**INFORME DE HITO DE CONTROL  
N° 009-2024-OCI/0454-SCC**

**“EJECUCIÓN Y SUPERVISIÓN DE FICHAS TÉCNICAS DE  
ACTIVIDADES EN LAS CUENCAS CIEGAS DE LOS  
SECTORES TRES CULTURAS, ASILO DE ANCIANOS Y LOS  
ROSALES DEL DISTRITO DE PIURA, PROVINCIA DE PIURA,  
DEPARTAMENTO DE PIURA”**

**HITO DE CONTROL N° 3 – EJECUCIÓN DEL SERVICIO  
CUENCA CIEGA LOS ROSALES AL 27 DE FEBRERO DE  
2024**

**PIURA, 29 DE FEBRERO DE 2024**

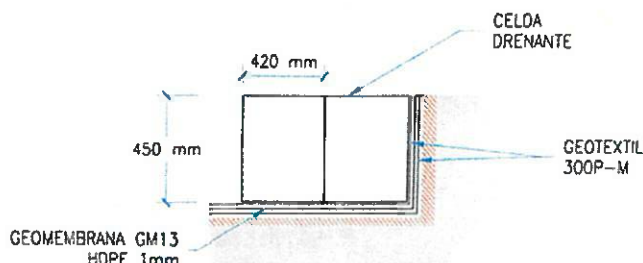
1. **INSTALACIÓN DE GEOTEXTIL EN EL SARE, NO CUMPLE EL TRASLAPE MÍNIMO ESTABLECIDO EN LA FICHA TÉCNICA DE LA ACTIVIDAD Y NORMATIVA APLICABLE, LO CUAL PODRÍA REPERCUTIR EN EL FUNCIONAMIENTO DEL SARE<sup>3</sup> Y OCASIONAR EL PAGO POR TRABAJOS NO EJECUTADOS CONFORME A LO ESTABLECIDO CONTRACTUALMENTE.**

Al respecto, la comisión de control realizó las mediciones del traslape en compañía del subgerente de Obras de la Entidad, Inspector del Servicio y Asistentes del Residente del Servicio, suscribiéndose las actas de visita de inspección respectiva, encontrándose traslapes en el geotextil tejido con "rafia" de 24 cm, 10 cm y hasta 5 cm, lo que difiere de lo señalado en los documentos técnicos de la ejecución de la actividad, y que podría repercutir en el óptimo funcionamiento del SARE, puesto que la separación entre la geomembrana y las capas externas se podría ver comprometida al no cumplir con su función de separación de estas con las cajas drenantes (capa de geotextil interna) y con el material de relleno (capa de geotextil externa), pudiéndose producir algún tipo de daño a la geomembrana instalada.

Deberá ser geotextil no tejido de polipropileno (PP) 300P, envuelto alrededor de todos los lados del ensamblaje del S.A.R.E, con un traslape mínimo de 0.30m en las juntas.

**Vistas Fotográficas n.º 3**  
**Traslado mediante motobomba de aguas pluviales del SARE a Av. Raúl Mata La Cruz**

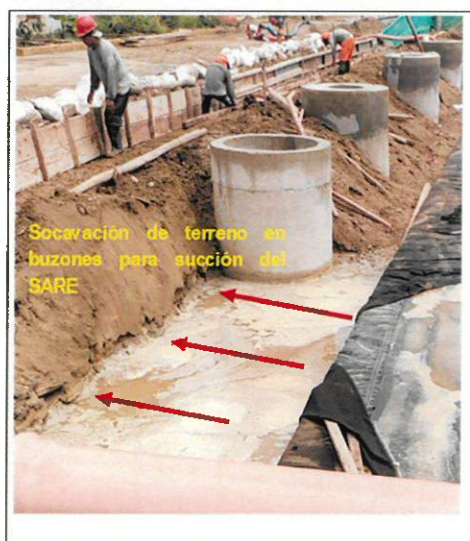
De las visitas efectuadas por la comisión de control al sector de intervención de la actividad, el día 20 de febrero de 2024<sup>6</sup> conjuntamente con el subgerente de Obras de la Entidad, Inspector del Servicio y Asistentes del Residente del Servicio, habiéndose suscrito el acta de visita de inspección respectiva, se constató que el Contratista ejecutor de la actividad, ha instalado una motobomba con punto de succión en el buzón del SARE para trasladar el agua acumulada hacia la Av. Raúl Mata La Cruz, afectando con ello la transitabilidad en dicho sector, además difiere de lo establecido en el Plan de Contingencia del presente servicio que estableció un presupuesto para alquiler de cisternas de agua y trasladar todos los volúmenes de agua pluvial.

Aunado a lo anterior, es preciso indicar que la Ficha Técnica de la actividad y sus revisiones, indicaron la imposibilidad de evacuar las aguas pluviales con motobomba, puesto que no hay sectores cercanos disponibles para esta finalidad, tal como se encuentra señalado en la Memoria Descriptiva de Contingencia, que a continuación se describe:

**Vistas Fotográficas n.º 5**  
**Grietas y cangrejeras en sector donde se está conformado el SARE Los Rosales**

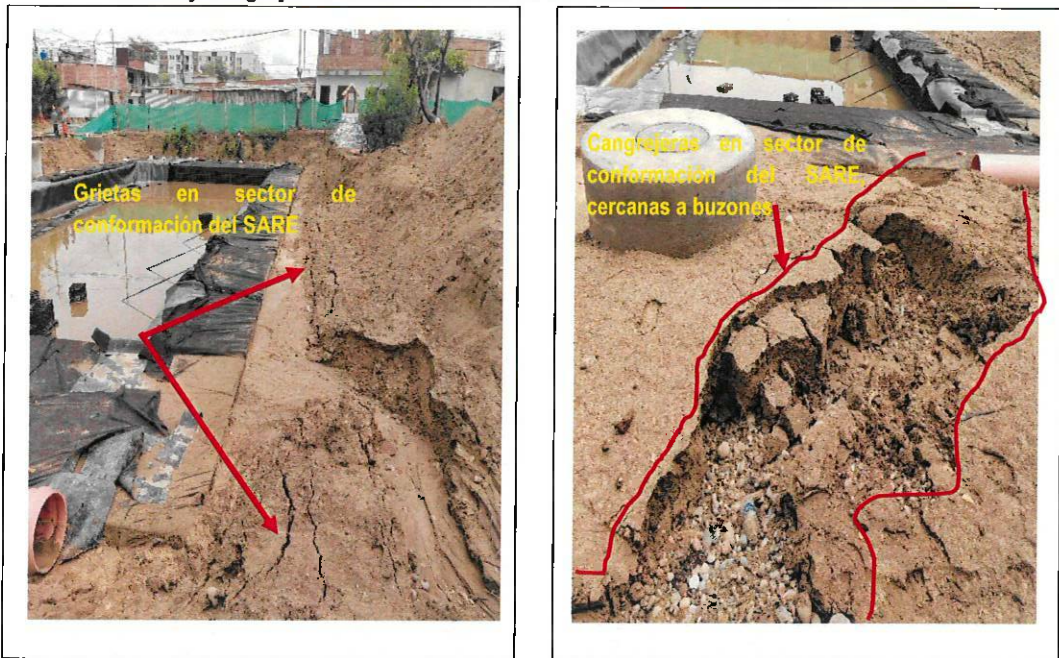
**3. SOCAVACIÓN, GRIETAS Y CANGREJERAS DEL TERRENO EN EL SECTOR DONDE SE ESTÁ CONFORMANDO EL SARE, POR EFECTOS DE LA ACCIÓN EROSIVA DE AGUAS PLUVIALES, PODRÍA REPERCUTIR EN LA VIDA ÚTIL DE LAS ESTRUCTURAS (PAVIMENTO, BUZONES Y SARE) Y AFECTAR LOS OBJETIVOS DE LA INVERSIÓN EFECTUADA POR LA COMUNA PROVINCIAL.**

De las visitas efectuadas por la comisión de control al sector de intervención de la actividad, los días 20, 22 y 27 de febrero de 2024<sup>7</sup> conjuntamente con el subgerente de Obras de la Entidad, Inspector del Servicio y Asistentes del Residente del Servicio, habiéndose suscrito las actas de visita de inspección respectiva, se constató la existencia de sectores donde hay procesos de socavación del terreno por la acción erosiva del agua pluvial, que han afectado a las estructuras en proceso de conformación tales como el SARE, pavimento aledaño al sector, y los buzones para la succión de las bombas, tal como se visualiza en las vistas fotográficas siguientes:

Los hechos descritos anteriormente, podrían repercutir en la vida útil de las estructuras (pavimento, buzones y SARE) y afectar la inversión efectuada por la comuna provincial.

**Vistas Fotográficas n.º 7**  
**Excavación realizada para la instalación de tubería de 3 actividades: Los Rosales, El Golf y La Rinconada**

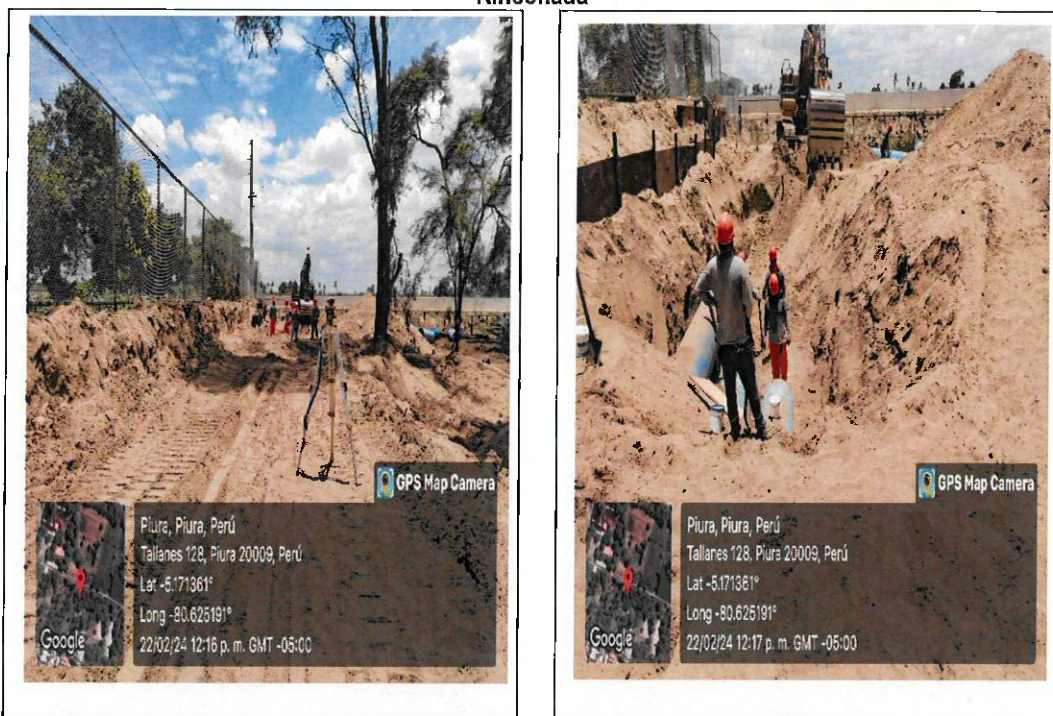
Al respecto, se pudo verificar que, en una sola excavación, se han instalado las tres (3) tuberías de distinto diámetro, pertenecientes a las 3 líneas de impulsión de las actividades antes descritas, siendo que, en las visitas realizadas por la comisión de control, se observó que esta excavación ha sido realizada por una sola maquinaria pesada (Excavadora), además de ello, un solo entibado para la zanja, tal como se observa en las imágenes siguientes:

Igualmente, la comisión de control, realizó la medida del ancho de la zanja, verificándose que mide 3.50 metros; sin embargo, las fichas técnicas de las tres actividades determinaron un ancho por cada línea de tubería de 1.70 metros, lo cual ya no fue necesaria su ejecución total, dado que las tres líneas se han instalado en una sola zanja, usando un solo entibado, habiéndose realizado previamente un solo trazo, nivel y replanteo y un solo refine y nivelación de fondo.

**Vistas Fotográficas n.º 9**  
**Placa de motor eléctrico del sistema de bombeo de agua pluvial**

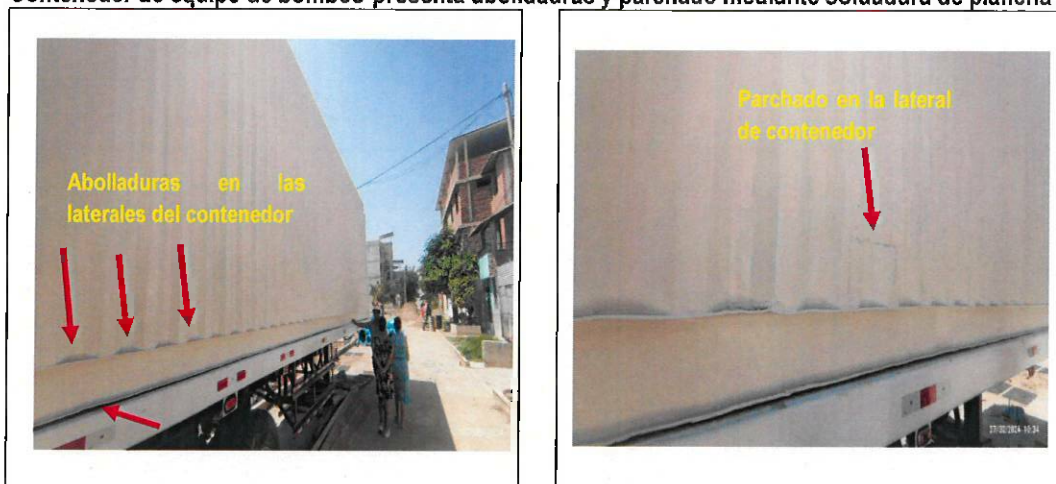
6. MOTORES ELÉCTRICOS Y CONTENEDOR DEL EQUIPO DE BOMBEO DE AGUAS NO CUMPLEN CON LAS ESPECIFICACIONES TÉCNICAS DE LA FICHA TÉCNICA DE LA ACTIVIDAD, LO CUAL PODRÍA OCASIONAR EL PAGO POR EQUIPAMIENTO NO CONFORME A LO ESTABLECIDO CONTRACTUALMENTE.

De las visitas efectuadas por la comisión de control al sector de intervención de la actividad, los días 20, 22 y 27 de febrero de 2024<sup>11</sup> conjuntamente con el subgerente de Obras de la Entidad, Inspector del Servicio y Asistentes del Residente del Servicio, habiéndose suscrito las actas de visita de inspección respectiva, se constató que el motor eléctrico no cumple con los polos requeridos en la ficha técnica puesto que se establecieron motores eléctricos de 6 polos, sin embargo, de la constatación a las placas de identificación de estos equipos, se verificó una velocidad de 1782 rpm que para una frecuencia eléctrica de 60 Hz equivale a 4 polos, tal como se evidencia en las vistas fotográficas siguientes:

**Vistas Fotográficas n.º 12**  
**Contenedor solo cuenta con puerta posterior, no se visualiza otros accesos.**

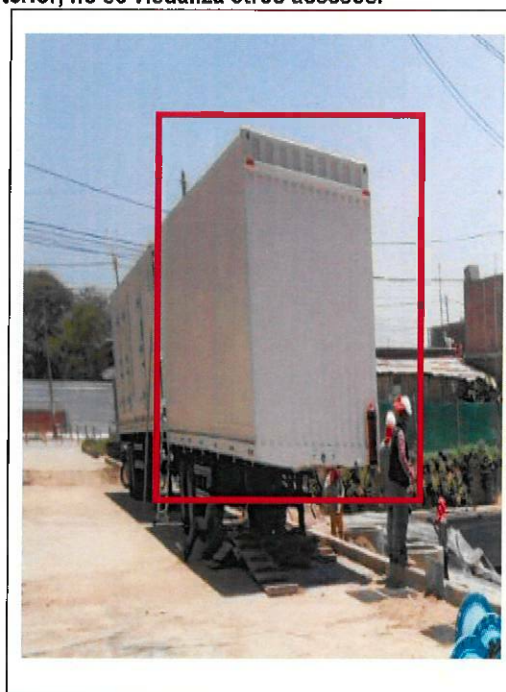
Asimismo, se verificó que, el contenedor de este equipamiento presenta en distintas partes abolladuras, pese a que se ha requerido un contenedor nuevo; a la vez, solo cuenta con la puerta posterior propia del container y no las puertas laterales solicitadas, aunado a ello, no cuenta con ductos metálicos de ingreso y salida de aire.
